2005年6月15日

松下電器産業株式会社
モータ社
産業モータ事業部

小形ギヤードモータGシリーズC&Bタイプ　リード線種変更のお知らせ

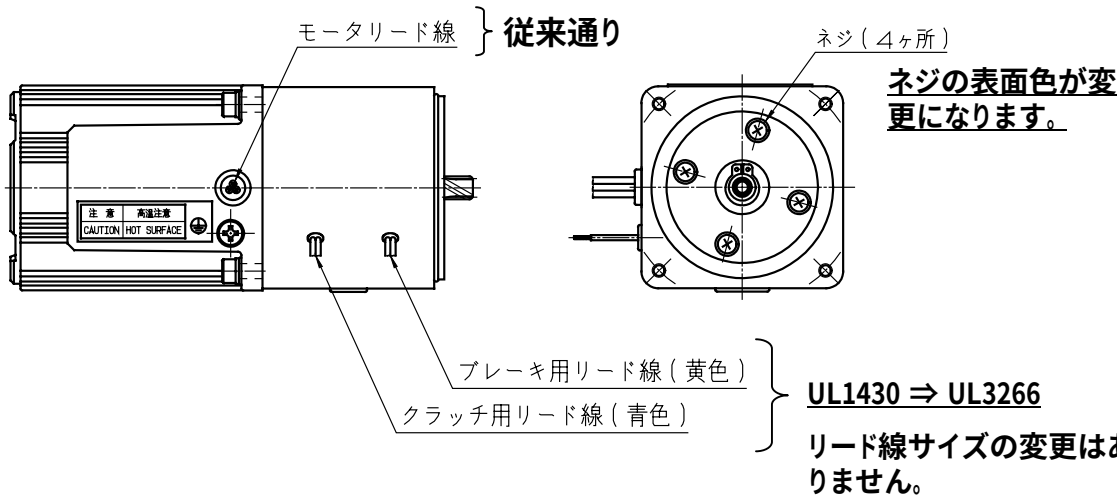
GシリーズC&Bタイプのリード線種及びネジの表面処理の変更

弊社製品の環境負荷物質削減活動の一環として、C&Bモータのクラッチ･ブレーキユニット部のリード線種をポリ塩化ビニルレス仕様に、ネジの表面処理を六価クロムレス仕様に変更致します。（モータリード線は従来から当該物質を含有しておりません）

※本仕様変更による品質･特性への影響はありません。
